Autorité environnementale

Avis délibéré de l'Autorité environnementale sur la construction de la nouvelle gare SNCF de Bry-Villiers-Champigny (94)

n°Ae : 2017-74

Figure 7 : carte extraite du schéma régional de cohérence écologique qui montre le corridor reconnu pour son intérêt écologique qui traverse l'infrastructure, figuré en pointillé noirs surlignés de vert. (Source Naturparif)

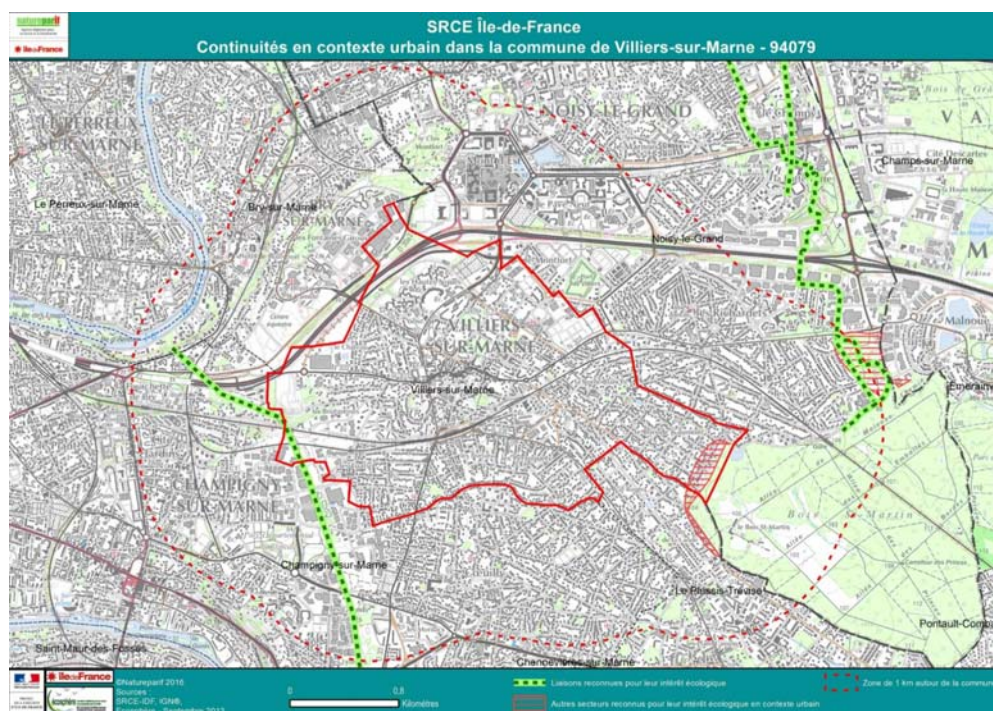
Selon le dossier, le projet ne recouperait pas de corridor écologique répertorié au schéma régional de cohérence écologique, mais seulement une continuité herbacée secondaire¹⁸ en contexte urbain. L'Ae n'adhère pas à cette interprétation, la figure 7 page 21 du présent avis montre que le

corridor qui jouxte l'espace autrefois réservé à la voie de desserte orientale est un corridor d'intérêt écologique mentionné et cartographié par le schéma régional de cohérence écologique.

L'analyse des continuités écologiques s'appuie sur le schéma régional de cohérence écologique dont un extrait est représenté en figure 7. Bien que le dossier mentionne la présence d'un corridor écologique au droit du site, il conclut que « *le projet n'est pas situé au niveau d'axes majeurs de déplacement de la faune. Il ne provoquera pas de nouvelle coupure. Le projet aura donc un impact faible sur les continuités écologiques* » et en déduit qu'il n'est pas nécessaire de mettre en œuvre de mesure spécifique.

L'Ae recommande à l'ensemble des maîtres d'ouvrage de mettre en œuvre des mesures d'évitement, de réduction ou le cas échéant de compensation de la rupture de continuité écologique du corridor situé au droit de la gare nouvelle.
